女川原子力発電所第2号機 工事計画審査資料	
資料番号	02-他-F-01-0084_改1
提出年月日	2021年9月8日

工認図書における Ccb 工法等の適用条件の記載方針

本資料は、後施工せん断補強筋工法である CC b 工法及びコンクリートの増し厚による耐震補強の重要性に鑑み、先行サイトの後施工せん断補強筋工法の記載を考慮し、上位図書である基本設計方針から、下位図書である各構造物の補足説明資料に至るまでの記載方法を整理するものである。

図 3-6 せん断破壊に対する耐力評価フロー

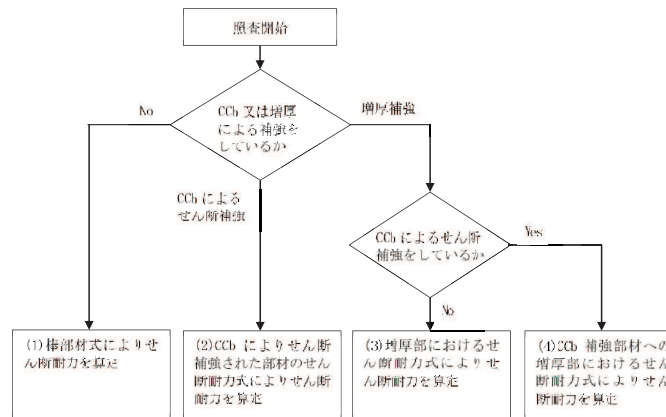
CCb 工法を用いる構造部材については「b. CCb によりせん断補強された部材のせん断耐力式」を、増厚補強を行う構造部材については「c. 増厚部におけるせん断耐力式」を用いる。また、CCb 適用部材に対して増厚補強を行う場合については、「d. CCb 適用部材に対して増厚補強を行う場合におけるせん断耐力式」を用いる。せん断破壊に対する照査のフローを図 3-6 に示す。

設計方針の差異による（CCb 工法の適用条件）

設計方針の差異による（女川 2 号では、コンクリートの増厚による耐震補強を実施する）

図 3-8 既設部材と補強部材を一体壁としたせん断耐力の考え方
 （鉄道標準より抜粋（一部加筆））

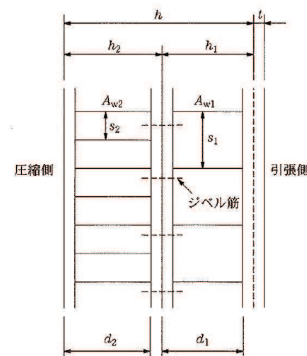
増厚補強部において既設部材と補強部材を一体壁として考慮する場合におけるせん断補強鋼材が負担するせん断耐力 V_{wd} の算定の考え方を図3-8に示す。せん断耐力式は、既設部材と補強部材が負担するせん断耐力の足し合わせとして図3-8の(解8.4.3-3)により算定する。

設計方針の差異による（女川2号では、コンクリートの増厚による耐震補強を実施する）
